湘阴县金龙先导区首开区项目一期EPC总承包-
幕墙（暂估价）工程施工澄清与答疑公告
（招标编号：/）

湘阴县金龙先导区首开区项目一期EPC总承包- 幕墙（暂估价）工程施工 澄清与答疑公告

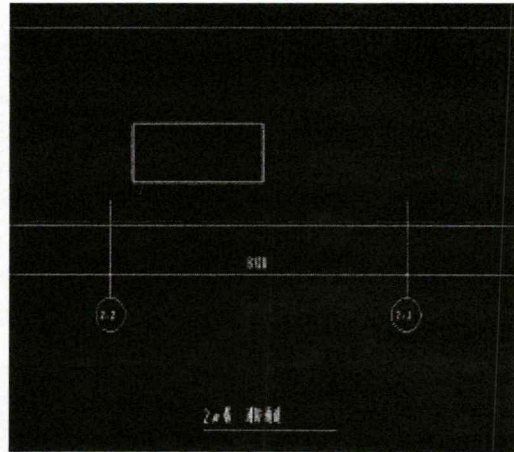
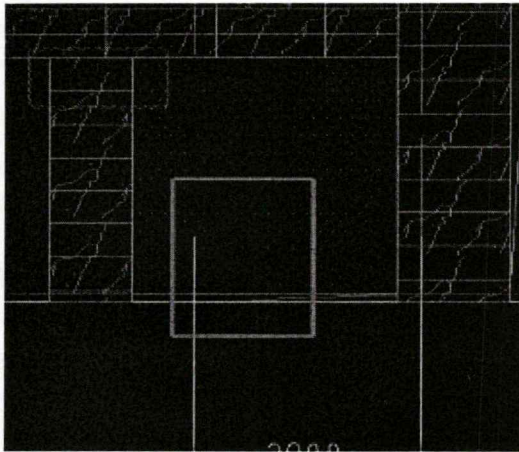
问题 14: 1-3#栋楼平立面图中南立面1-1/1-

3轴一层部位及2#消防通道立面图, 如下图所示, 请明确填充为何种面材? 是否存在清单漏项?

答: 真石漆, 涂料由总包单位实施, 不在本次招标范围。

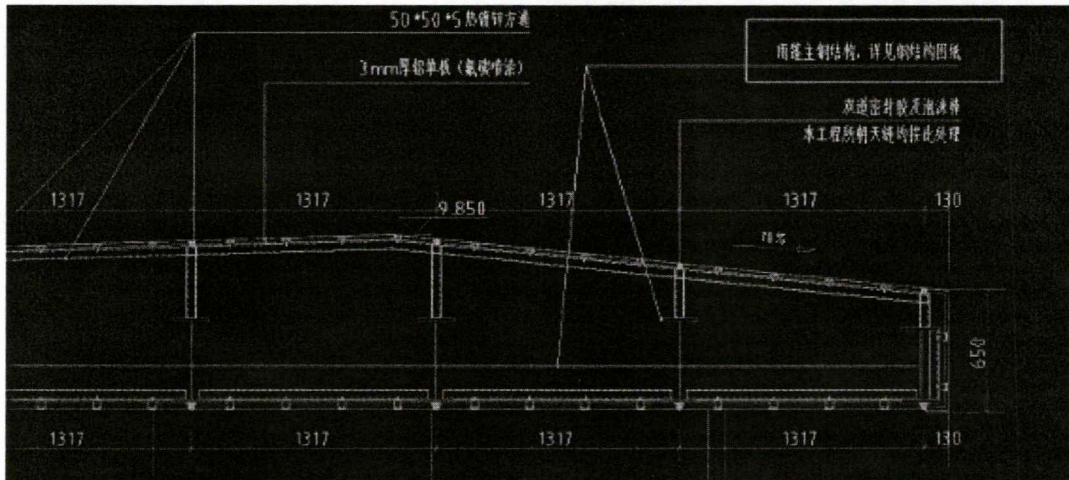
问题 16：请明确4#楼平立面钢结构雨棚JD-

402图中雨棚主钢结构是否在本次报价范围内？若在，请提供相关钢结构图纸。

答：不在本次招标范围。

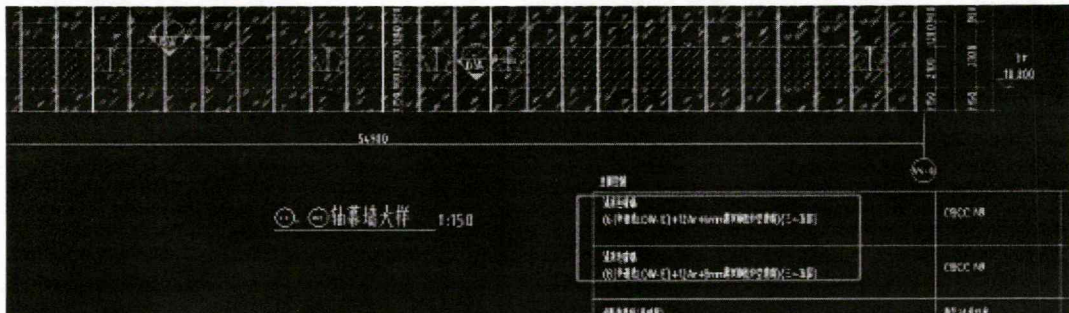
问题 17：4#楼3-R层立面图“6(中透光Low-

E)+12Ar+6mm双钢化中空玻璃”与“8(中透光Low-

E)+12Ar+8mm双钢化中空玻璃”幕墙DY-

01显示为浅灰色玻璃，清单描述及立面图均为蓝灰色玻璃，请明确这两种玻璃颜色？

答：按蓝灰色，具体以甲方封样为准。

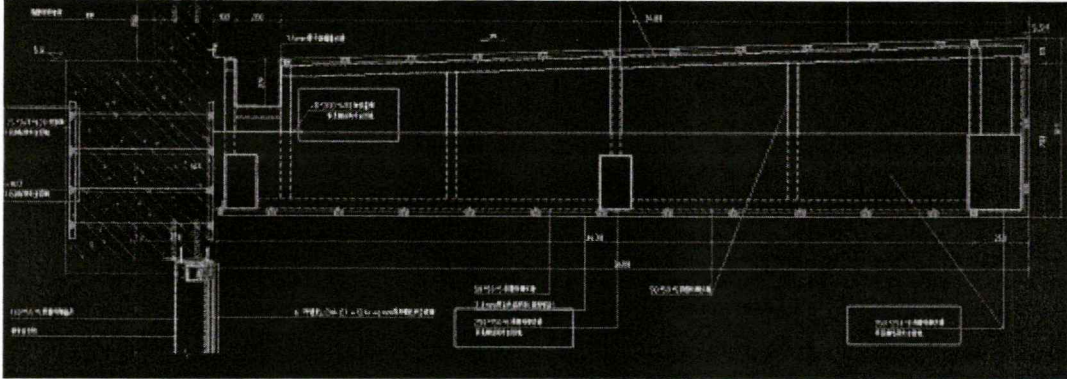
18: 4#楼幕墙铝板幕墙（弧形）清单特征描述如下图所示，面材为穿孔铝板，请明确此处钢材是否为氟碳喷涂钢材？

答：穿孔铝板位置外露钢材为氟碳喷涂。

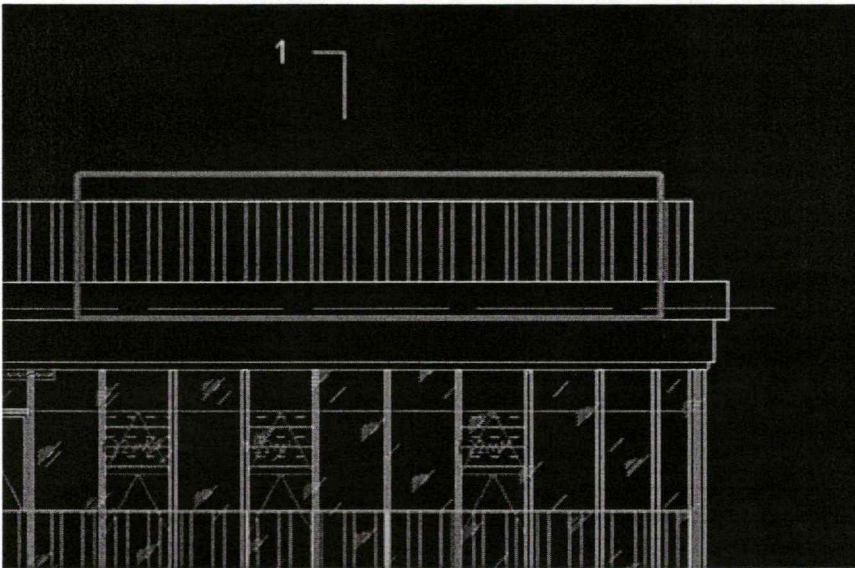
问题 21：5-

7#楼平面图涉及到大量室外栏杆，如下图所示，请明确此种室外栏杆是否在本次报价范围内？清单是否存在漏项？若在，请修改清单并提供节点图？

答：室外栏杆不在本次招标范围

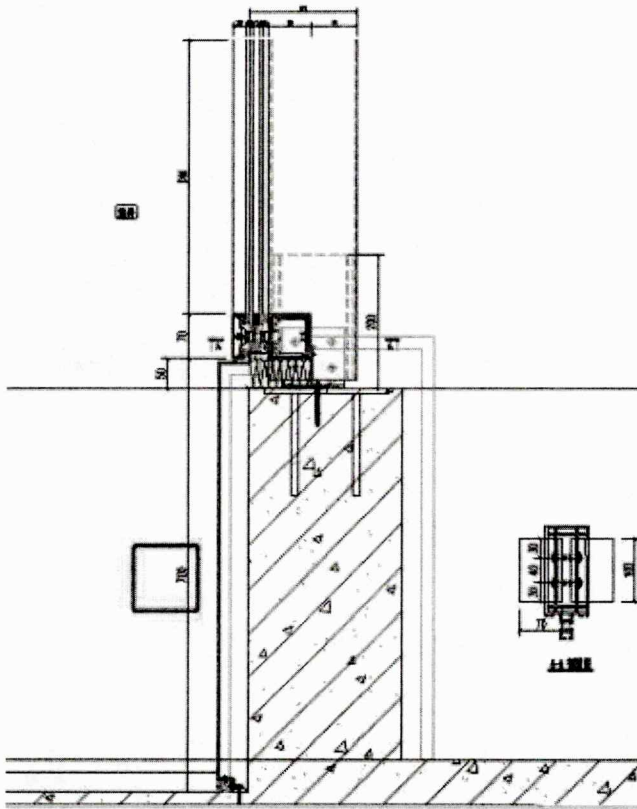
问题 23: 如节点1#-JD-

114位置的铝板高度700mm没有竖向龙骨固定, 存在变形隐患。建议增减龙骨。

答: 可增加L50x5热镀锌角钢龙骨

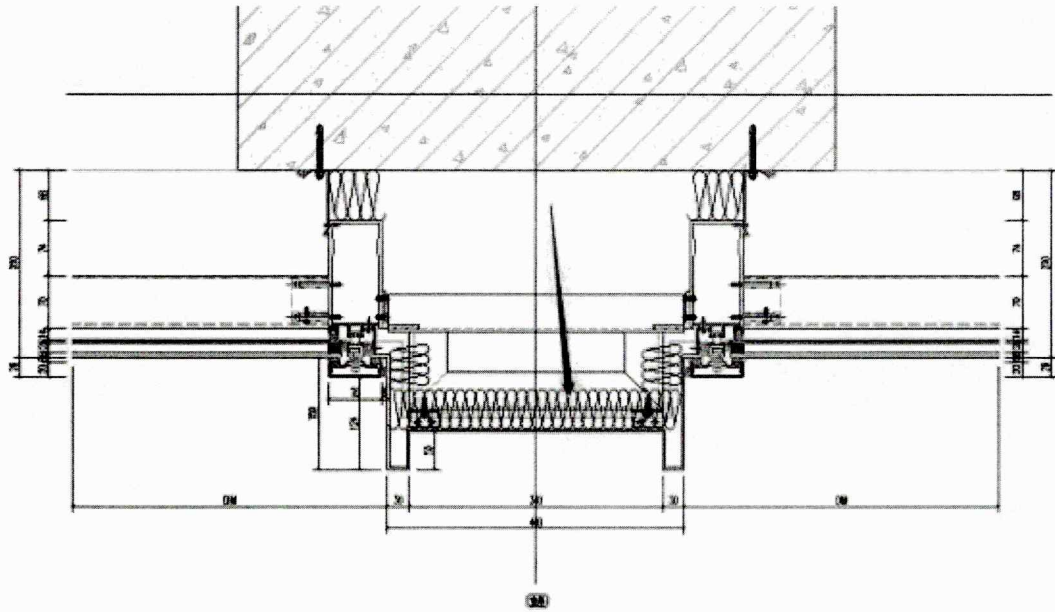
问题 24: 如节点1#-JD-

312位置的玻璃间铝板幕墙, 铝板与岩棉的固定方式是怎样的, 请明确。

答： 粘接

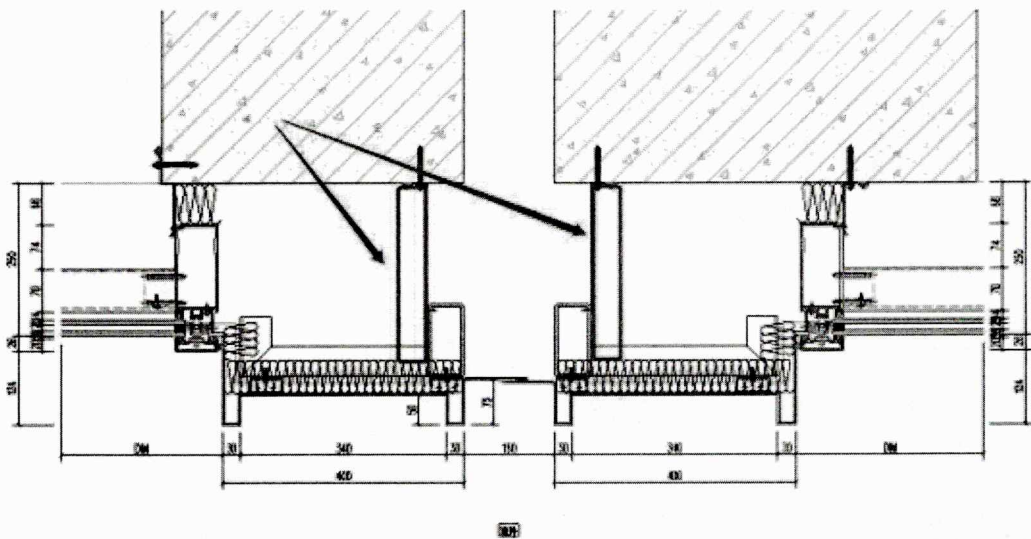
问题 25： 如节点1#-JD-

316变形缝位置的幕墙， 图纸设计存在冷桥， 建议局部增加保温岩棉。

答： 局部增加保温岩棉板

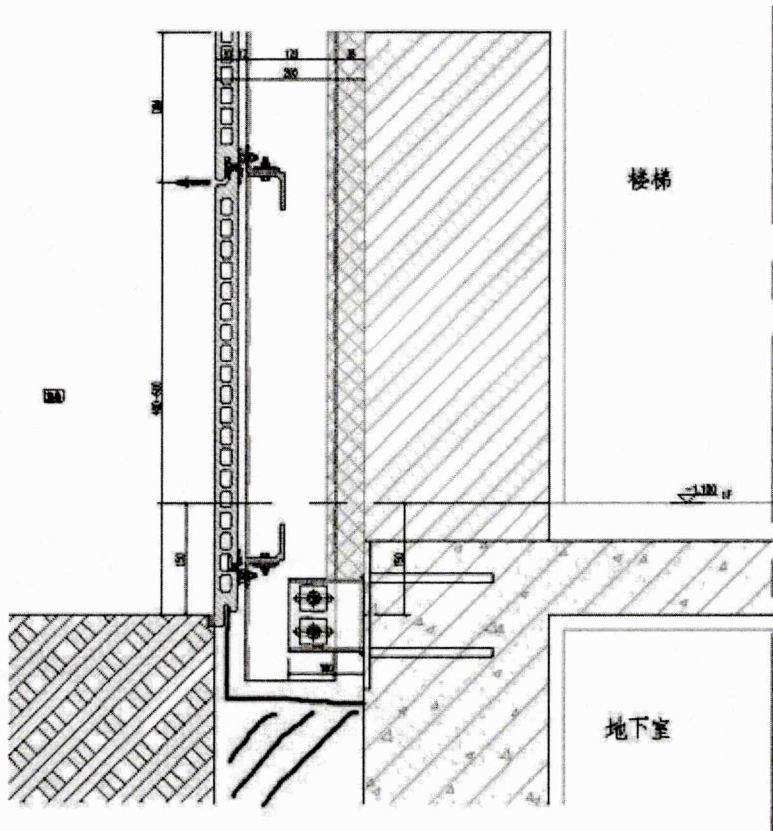
问题 26：陶土板下收口节点1#-JD-

404位置，陶土板与墙体结构间的空隙如何处理？建议封闭以免室外铺装回填材料下沉。

答：可采用1.5mm镀锌钢板进行封闭处理
